**OGGETTO: PROLUNGAMENTO NORD AUTOSTRADA A31 VALDASTICO –
OSSERVAZIONE OPPOSIZIONE**

- relativamente al progetto definitivo dei lavori in oggetto indicati per i quali è in corso presso il Ministero dell'Ambiente la procedura VIA n. 3717 per il Tronco Trento - Valdastico - Piovene Rocchette- Varianti di tracciato nei tratti dal km 1+328 al km 11+169 e dal km 13+757 al km 17+841;
- ed inoltre presso il Ministero delle Infrastrutture la procedura di apposizione del vincolo preordinato all'esproprio;
- in qualità di comproprietario con la moglie Verde Giada dei terreni in Cogollo del Cengio (VI) Via Ponte Pilo in catasto al F. 34 m.n. 1005 – 458 – 395 – 604 – 598 – 612 e del fabbricato residenziale, occupato dal proprio nucleo familiare, in catasto al F. 34 Mn. 458 sub 4 e 5;

PLANIMETRIA DI PROGETTO VIADOTTO PIOVENE - PISTE DI CANTIERE - TAV 1
scala 1:2000

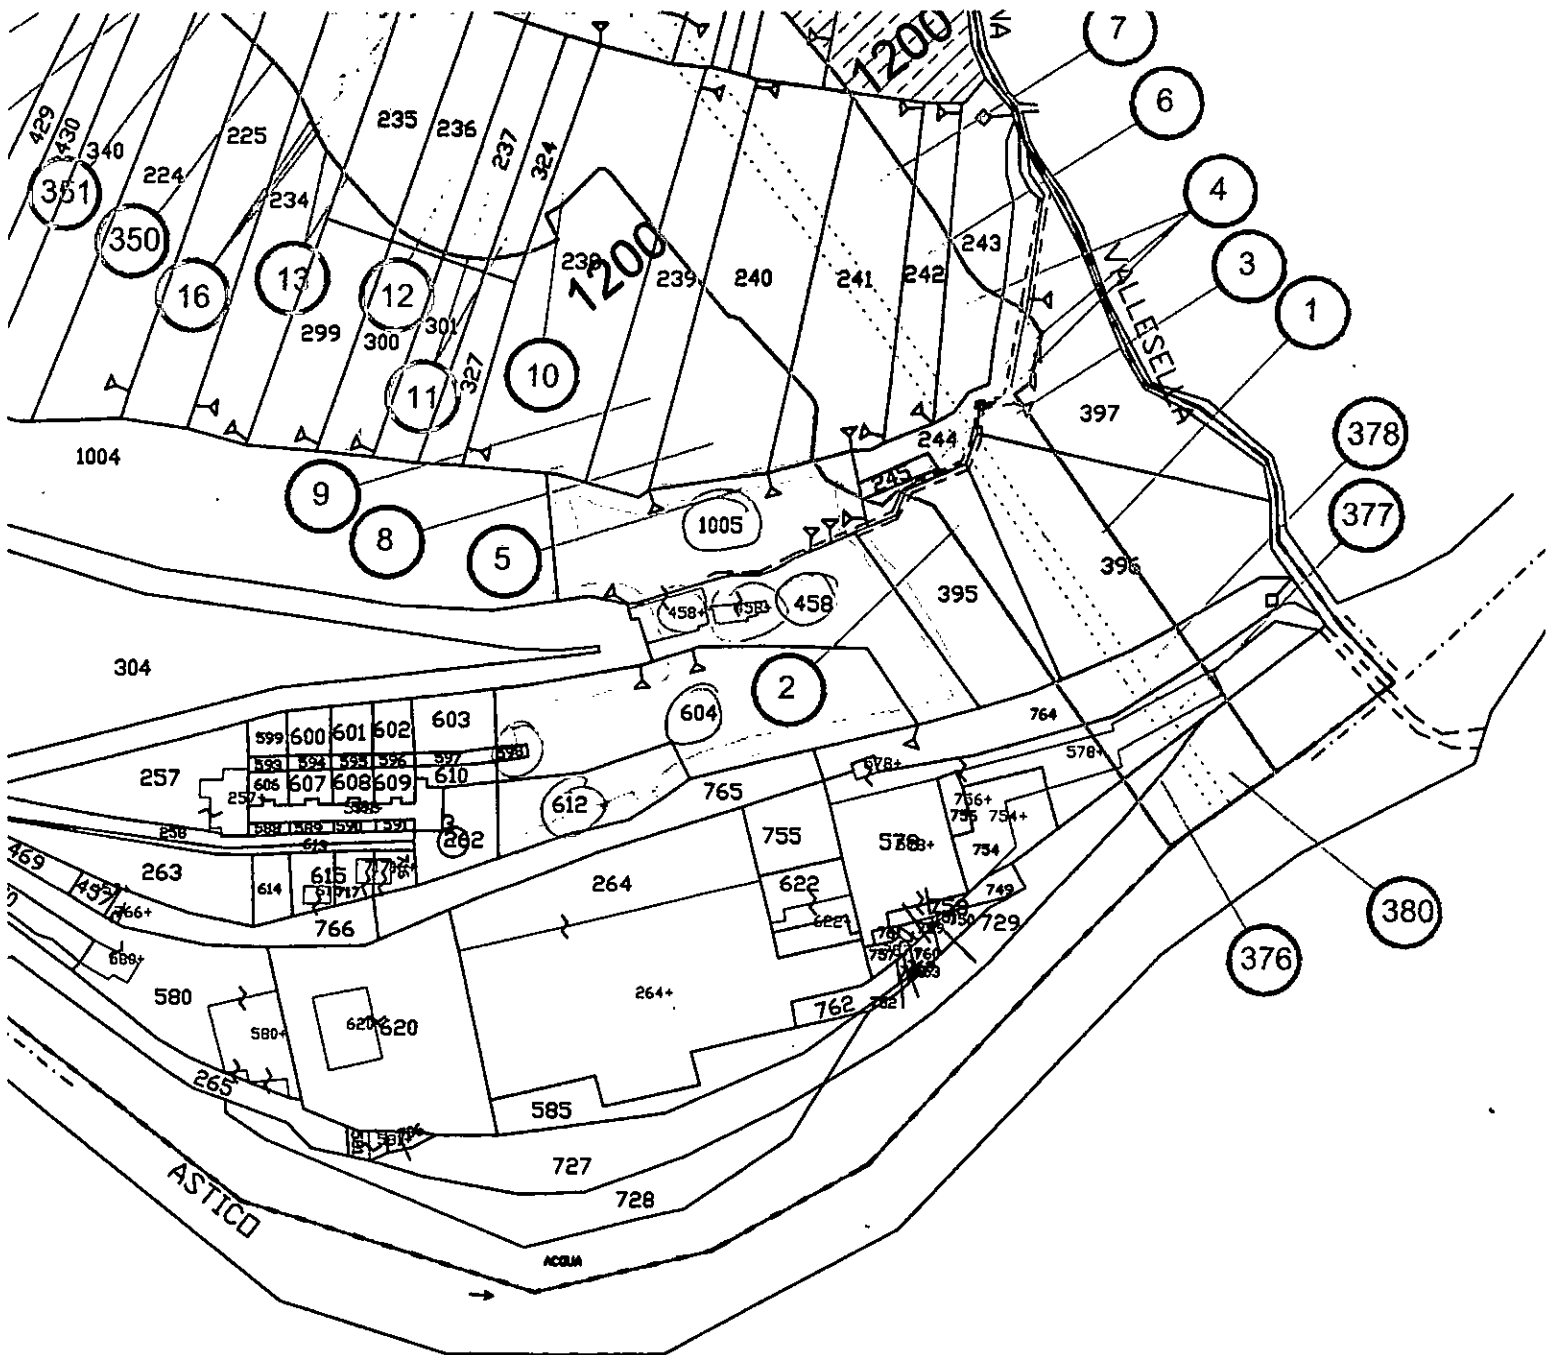
- l'elaborato "CANTIERIZZAZIONE – PISTE DI CANTIERE – PISTE DI CANTIERE VIADOTTO DI PIOVENE" prevede di realizzare due piste di cantiere che interesseranno i propri terreni;
- in particolare la pista di cantiere più a nord è prevista in un pendio con inclinazione maggiore di 45° in modo da lambire il proprio fabbricato e intersecare l'angolo più a est dell'immobile;
- non risulta attivata la procedura di esproprio per realizzare dette opere di cantiere;

- le stesse metterebbero in serio pericolo la stabilità del pendio, pregiudicando la statica del fabbricato con serio pericolo per gli occupanti;
- le opere di cantiere procurerebbero seri danni al fabbricato e alla proprietà peraltro in assenza di attivazione di procedura di esproprio come previsto dalla Legge.

i Soggetti competenti a valutare altre soluzioni per accedere al cantiere senza interessare e minare la sicurezza del fabbricato.
